改善箇所説明図

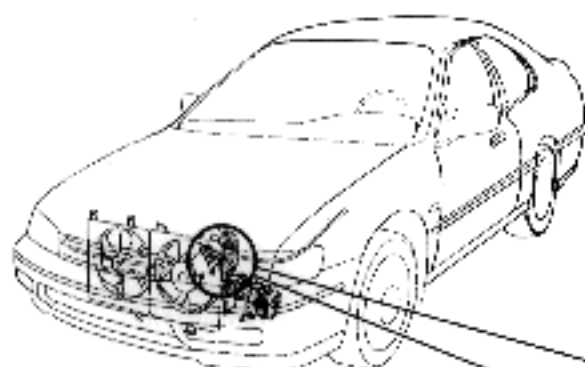
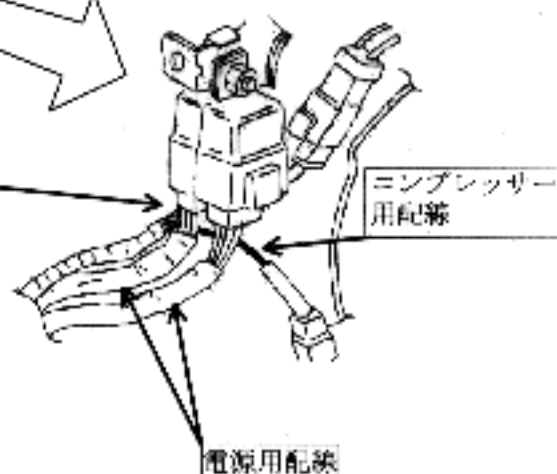
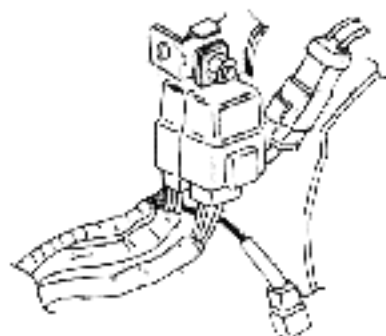
基準不適合発生箇所

エンジン室内のエアコンディショナー用電気配線において、コンプレッサー用配線の取り回しが不適切なため、電源用配線と干渉しているものがあり、電源用配線のカバー内の防錆用グリースがにじみ出し、砂等が付着した場合、振動等により、配線の被覆が損傷し、最悪の場合、配線が短絡して、火災に至るおそれがある。

改善の内容

全車両点検し、当該コンプレッサー用配線が電源用配線と干渉しているものは、取り回しを修正し、保護チューブを追加する。

また、配線が損傷しているものは、良品と交換する。

取扱い：ブラケットに黄色のペイントを塗布する。
